XISHUANGBANNA

Die Verfassenden des Projekts «Xishuangbanna» haben die Grundidee des Wettbewerbprojekts der ersten Phase weiterbearbeitet. Glaubhaft wurde die Transformation des bestehenden dichten europäischen Waldes bis hin zur Savannenlandschaft umgesetzt und die Anlage in die bestehende Topografie eingepasst. Der Besucherweg führt durch das Afrikanische Gebirge zum Eingang in den Elefantenpark, der Bezug zur Anlage geht dabei jedoch etwas verloren. Unbewusst werden die Besuchenden in der Innenanlage von Haupteinblick zu Haupteinblick geführt. Das vielfältige und reiche Vegetationsbild im Innenraum begleitet und steigert die Atmosphäre. Der Unterhalt der Anlage ist aber sehr aufwändig.

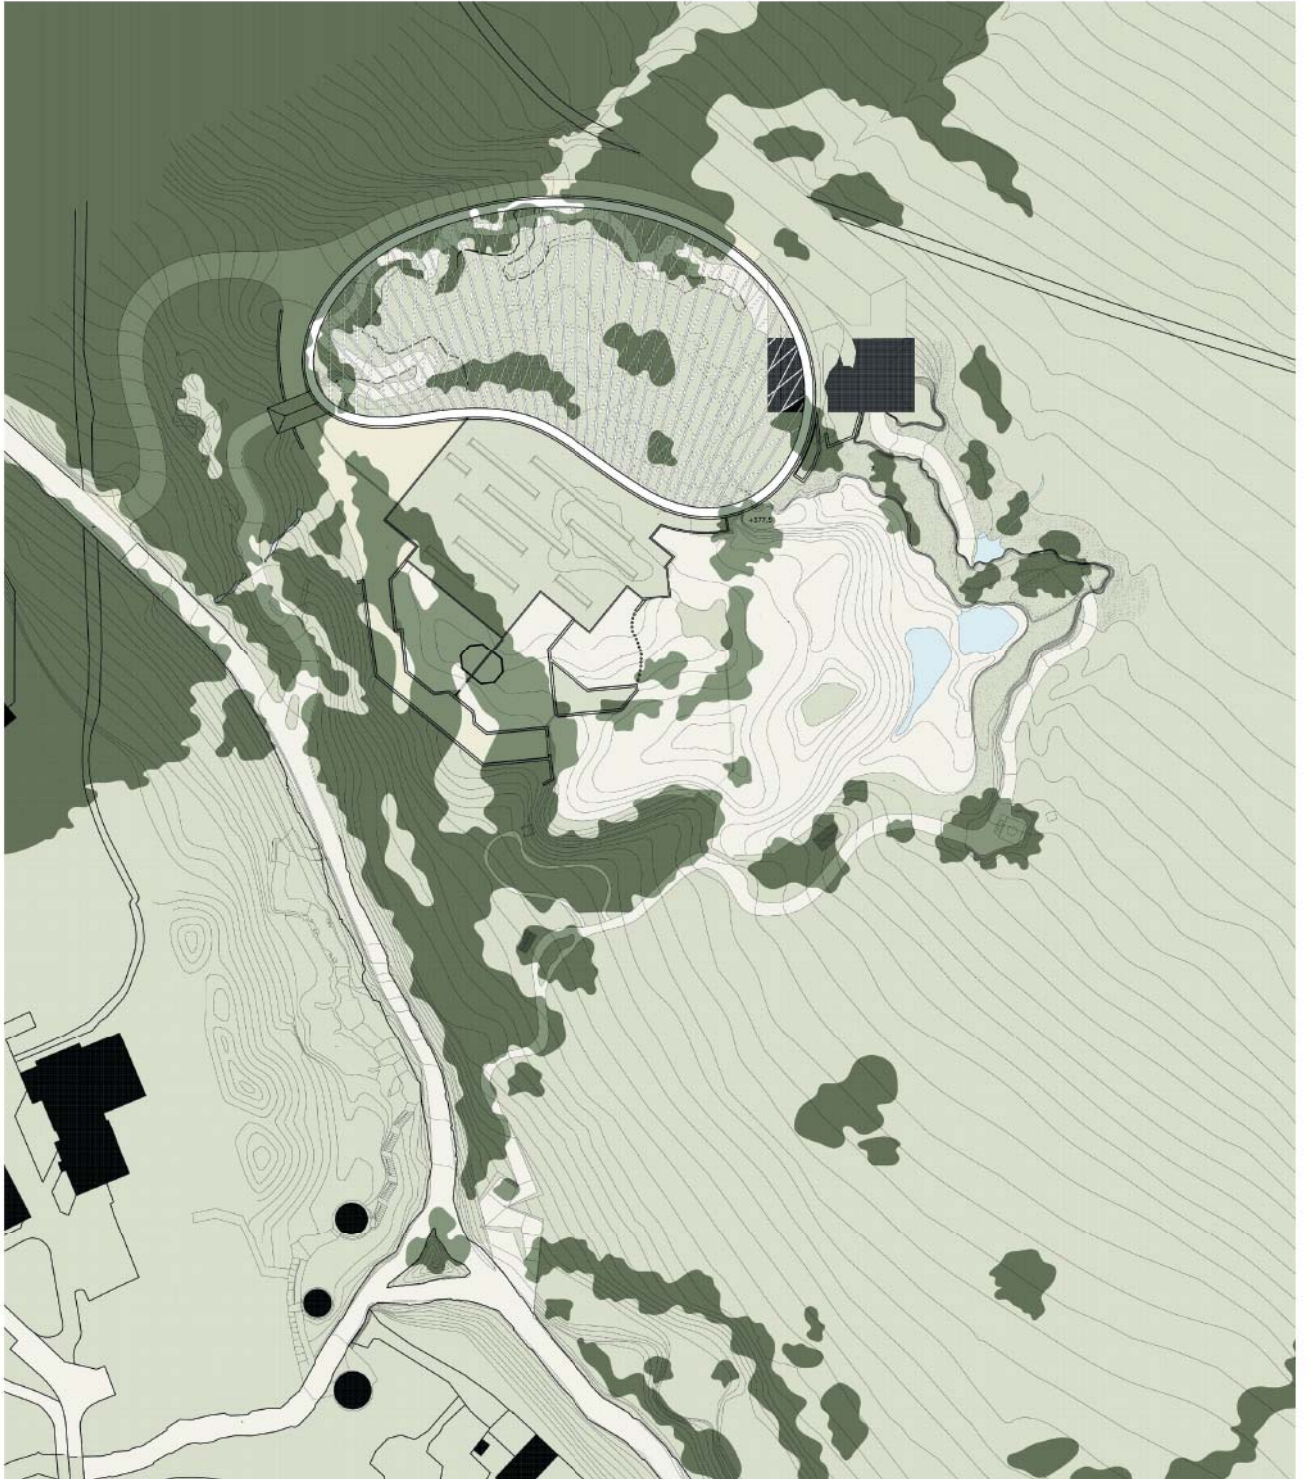
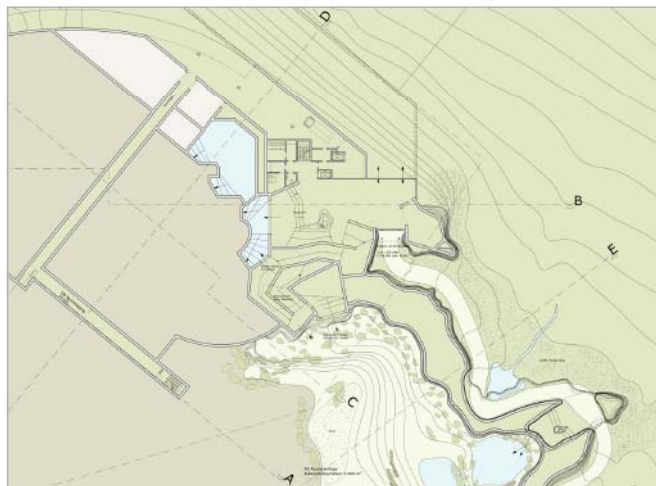
Die Innen- und Aussenanlagen sind grosszügig und gut strukturiert. Sie vermitteln zusammen ein einheitlich gestaltetes Landschaftsbild einer Waldschlucht. Bei den Innen- wie auch Aussenanlagen vermitteln edukative Elemente attraktive, abwechslungsreiche Einsichten in die Welt der Asiatischen Elefanten und entsprechen der Philosophie des Zoos. Positiv aufgefallen ist auch die Idee der Arena mit Ausblick auf die Aussenanlage. Nachteilig ist jedoch, dass sonst kaum Ausblicke vom Innenraum auf die Aussenanlage bestehen. Ungünstig ist zudem, dass bei zwei der drei Hauptausblicke im Aussenraum die Tiere von oben beobachtet werden und bei diesen die Abtrennungen der verschiedenen Aussenbereiche stark in den Vordergrund treten. Ebenso fallen im Innenraum die hohen Felswände auf, die den Blick der Besuchenden auf die Elefanten erneut nur von oben erlauben.

Die bauliche Konstellation mit den drei verschiedenen Architekturen und Geometrien des Managementtrakts, der nierenförmigen Halle und der Lodge wurde gegenüber der ersten Stufe differenzierter, aber auch mächtiger gestaltet. Die selbstbewusst grosszügigen Bauteile wirken jedoch aneinander gereiht, ohne dass der Eindruck eines gemeinsamen Ganzen entsteht. Die Überarbeitung des Managementtrakts wurde aus tierhalterischer und betrieblicher Sicht positiv aufgenommen. Massiv überschritten wurde jedoch die im Gestaltungsplan vorgegebene maximale Bebauungsfläche. Positiv bewertet wurde auch die Verbindung der beiden Hauptanlagen im Innen- und Aussenraum. Auch die Belichtung der Stallungen ist optimal. Der betriebliche Zugang zur Anlage über Rampen ist jedoch schwierig und es ist fast unmöglich, grössere Objekte wie Bäume auf die Anlage zu transportieren.

Die Lodge ist primär auf die Savanne ausgerichtet. Betrieblich ungelöst ist das Nadelöhr, das bei der Verbindung der Lodge-terrasse zum Innenraum im Erdgeschoss entsteht.

Diese bildet gleichzeitig die Haupteinschliessung für die Besucherströme über die Innenanlage. Die Tiere in den Aussenanlagen können die Besuchenden von unterschiedlichen Terrassen beobachten, wobei der Einblick in die äussere Elefantenanlage durch die seitliche Felswand der Arena eingeschränkt ist.

Durch die Aufteilung in drei separate Gebäude und den geräumig konzipierten Managementtrakt wird viel Bauvolumen generiert, was sich in den hohen Erstellungskosten, die den vorgegebenen Kostenrahmen übersteigen, widerspiegelt.
